Service Bulletin

HOOFDGROEP	GROEP	NO.
5	51	404
DATUM		
Januari 1991		
BETR.		
Geventileerde remschijven voor		
400

Geventileerde remschijven voor

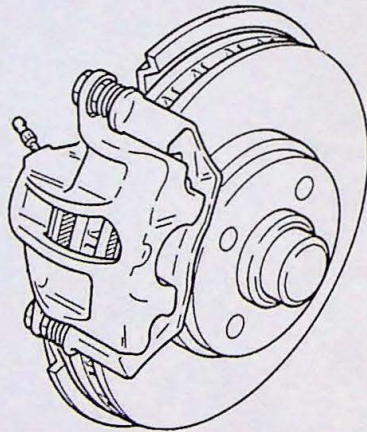
Vanaf modeljaar 1991 zijn er uitvoeringen die voorzien zijn van geventileerde remschijven vóór.
Het vervangen van de remblokken, en het reviseren van de remklauw voor, is wat methode betreft, gelijk aan de remschijf achter. Zie hiervoor Servicehandboek reparatie en onderhoud hoofdgroep 5(50-59), 480, pagina 7, handelingen C2-C4 en E1-E4.
